Nositelj izrade  
GRAD KRIŽEVCI

# OBRAZLOŽENJE IZMJENA I DOPUNA URBANISTIČKOG PLANA UREĐENJA GOSPODARSKE ZONE CUBINEC

## PRIJEDLOG PLANA

Križevci - Zagreb, svibanj 2024.

**Kartografski prikaz broj 1. Korištenje i namjena površina – izvadak VAŽEĆI PLAN**

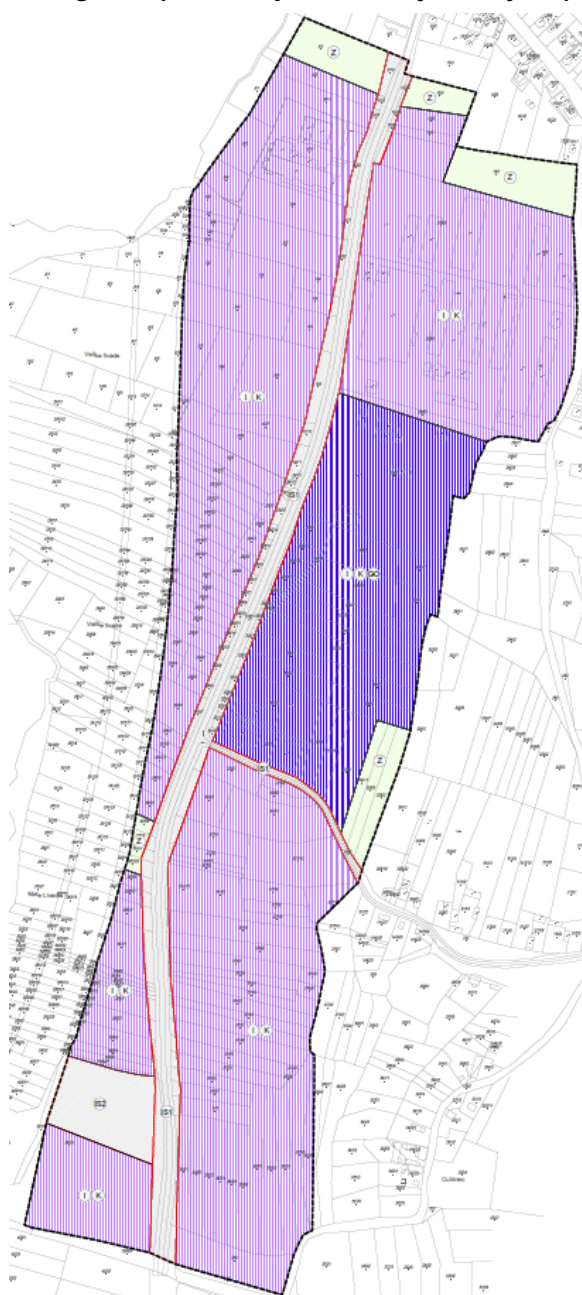
Za Uređaj za pročišćavanje otpadnih voda je proširena namjena na drugi dio k.č. 391/1 k.o. Cubinec te mu je dodijeljena komunalno-servisna namjena (KS1) sa Pravilima provedbe zahvata UPOV gdje su popisani uvjeti provedbe zahvata u prostoru.

K.č. 288/3 k.o. Cubinec na kojoj djeluje Komunalno poduzeće Križevci d.o.o. je dodijeljena komunalno-servisna namjena (KS1) i komunalno-servisna namjena - reciklažno dvorište (KS2) te Pravila provedbe zahvata KS1 KS2 gdje su popisani uvjeti provedbe zahvata u prostoru.

Ostalim površinama koje nisu prometna površina i zaštitne zelene površine je dodijeljena proizvodna namjena (I1) sa Pravila provedbe zahvata I1 gdje je popisano što se sve i pod kojim uvjetima može graditi.

Površine označene kao površine infrastrukturnih sustava što su zapravo površine koridora prometnica sada je dodijeljena namjena Prometna površina.

Zaštitne zelene površine ostaju istih površina i namjene samo po Pravilniku o prostornim planovima sada one imaju oznaku Z5.

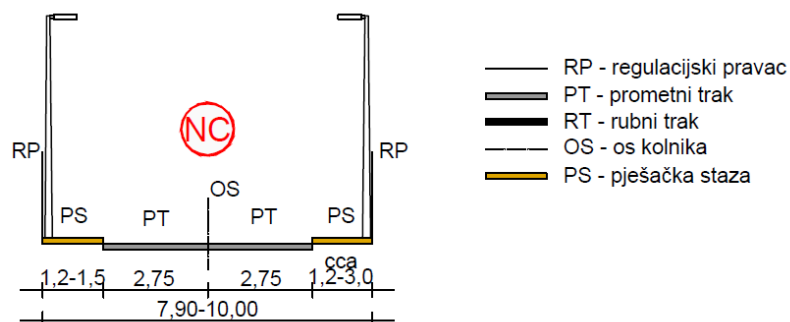
Središtem obuhvata Plana prolazi županijska cesta (Ž2211) koja je izvedena sa dva kolnička traka širine 6 m. Planom je bio planiran koridor širine 30 m koji je sada smanjen na 19 m i sastoji od kolnika s prometnim trakama širine 3 m te zelenih površina širine 3 m s obje strane kolnika i pješačko-biciklističke staze širine 3 m s obje strane kolnika.

Kartografski prikaz broj 2.1. Prometna i ulična mreža – izvadak **VAŽEĆI PLAN**

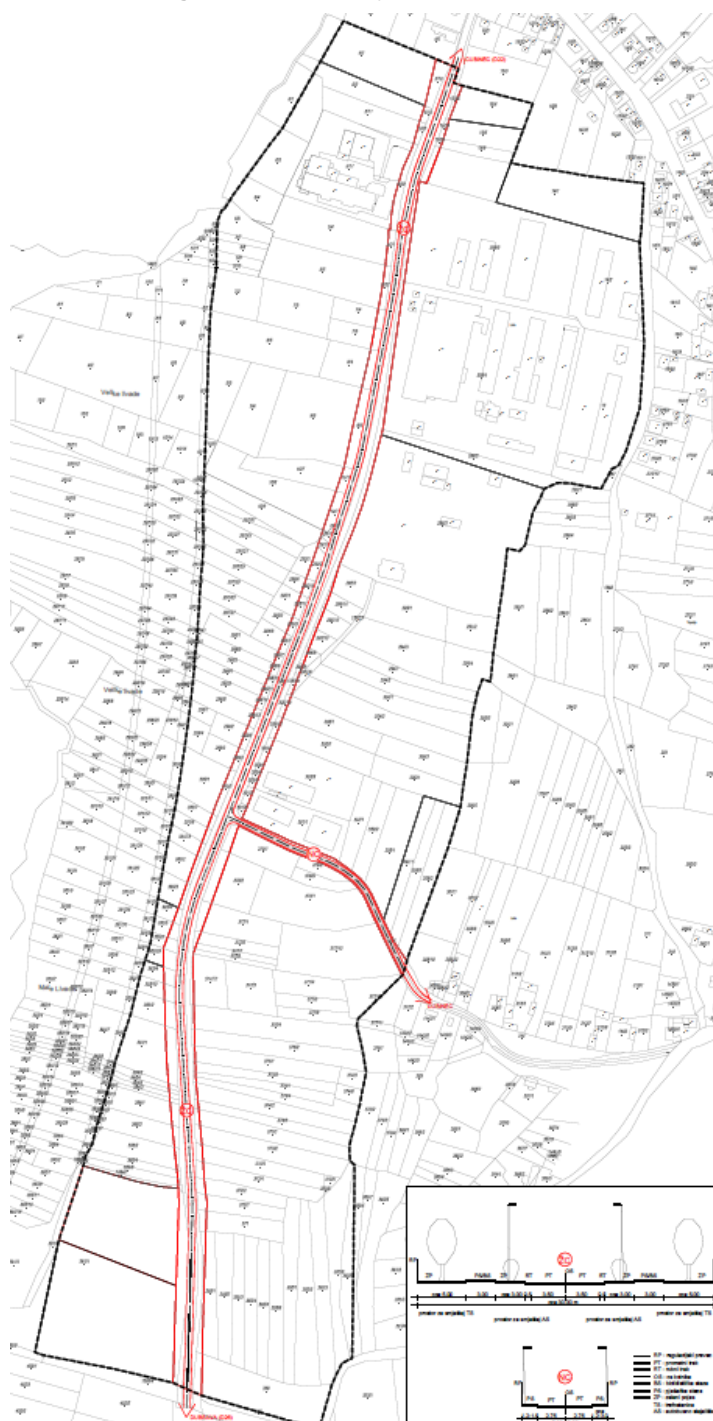
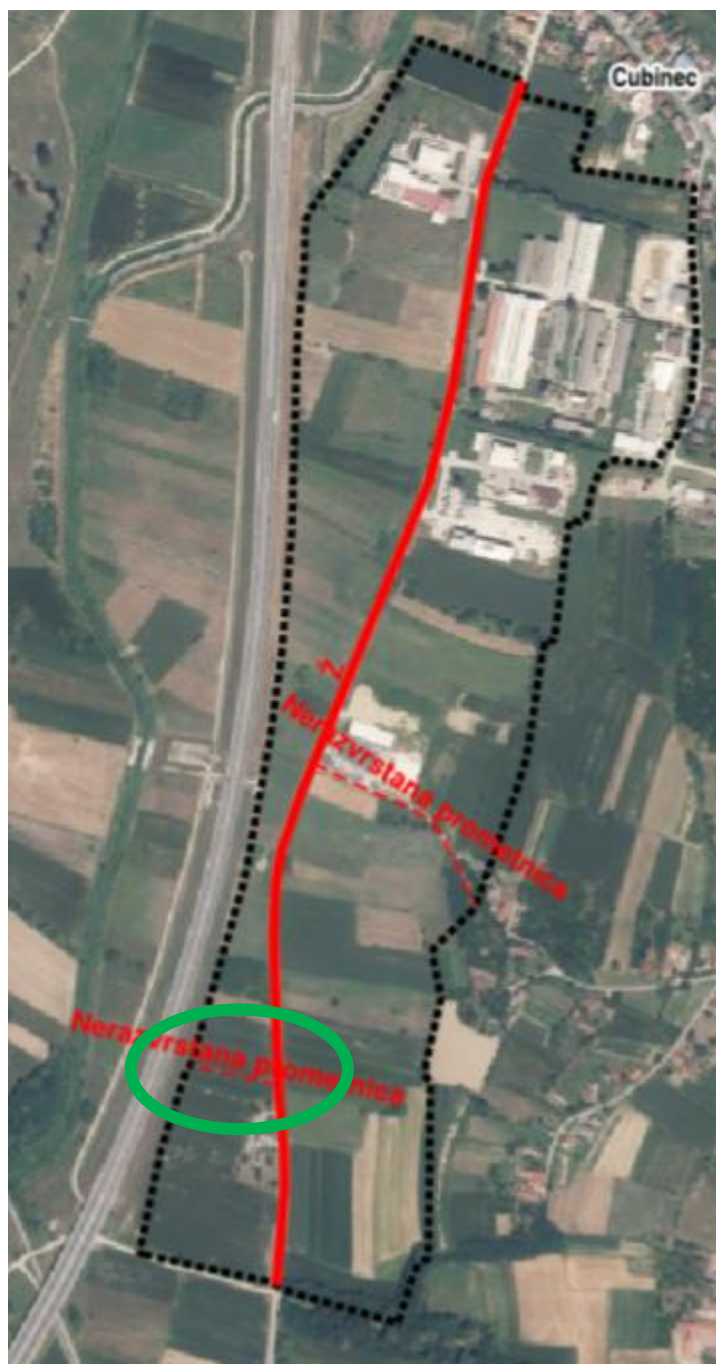
Osim županijske ceste unutar obuhvata Plana je bila planirana još jedna nerazvrstana prometnica te je ovim izmjenama dodana još jedna te su sada u Planu planirane dvije ostale prometnice čija je planirana širina koridora 7,9 - 10 m s dvije kolničke trake širine 2,75 m te obostranom pješačkom stazom. Na izvatku kartografskog prikaza je novo planirana prometnica označena zelenom bojom.

Kartografski prikaz broj 2.2. Javna i komunalna infrastruktura – izvadak **VAŽEĆI PLAN**

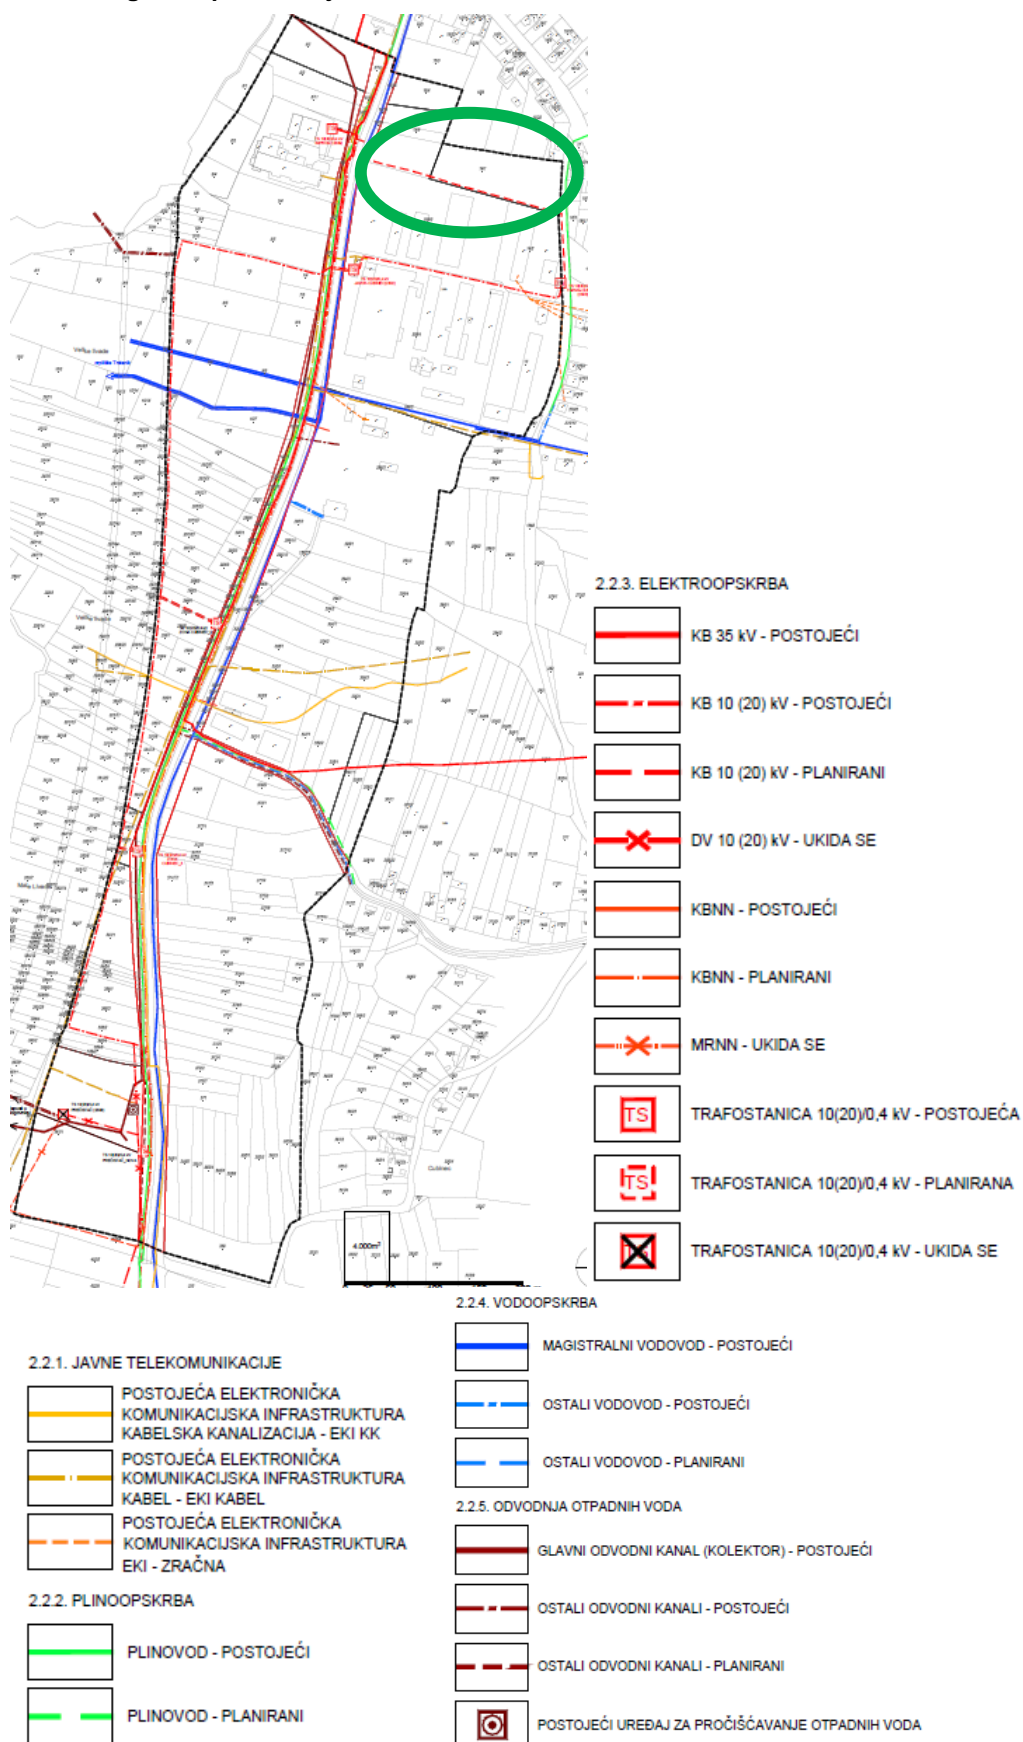
Trafostanica i vodovi kod Uređaja za pročišćavanje otpadnih voda se ukidaju te se u ePlanovi editoru ne prikazuju. Prema podacima dostavljenim od HEP-a planirani 10(20) kV vod planiran na sjeveru obuhvata Plana više se ne planira tako da ovim izmjenama i dopunama nije prikazan. Na izvatku važećeg plana 2.2. Javna i komunalna infrastruktura je navedeni vod je prikazan zelenom bojom.

Kartografski prikaz broj 2.4.2. Otpadne i oborinske vode– izvadak **IZMJENE I DOPUNE**

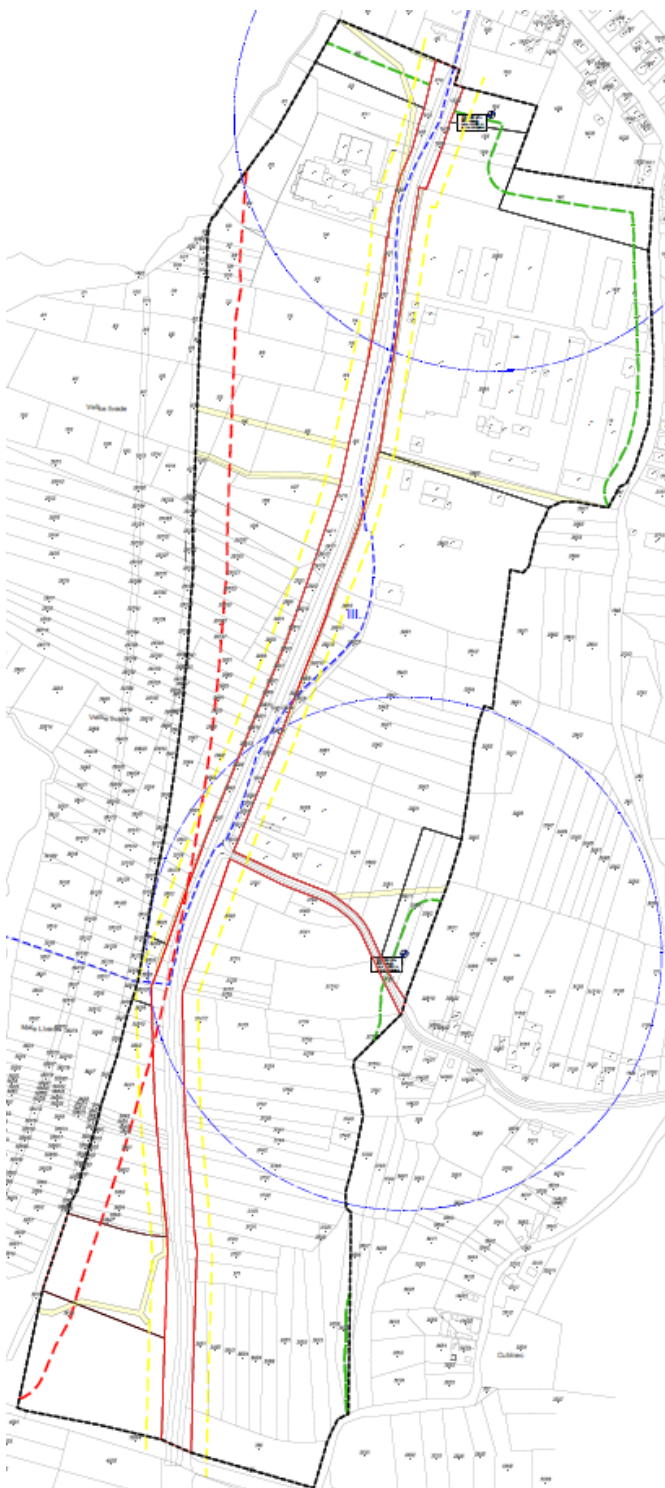
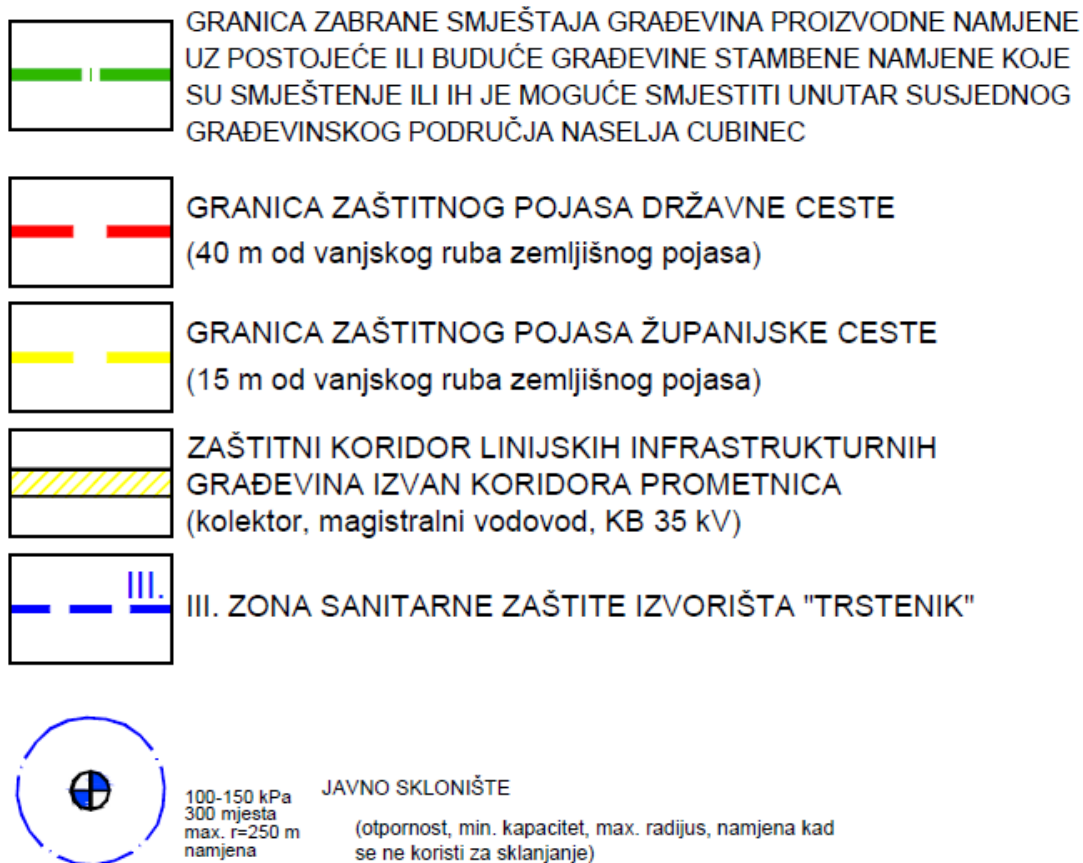
Središtem obuhvata Plana prolazi magistralni cjevovod otpadnih voda. Ostali planirani vodovi ostaju nepromijenjeni dok je na području Uređaja za pročišćavanje otpadnih voda dodan jedan planirani cjevovod odvodnje što je na izvatku prikazano zelenom bojom.
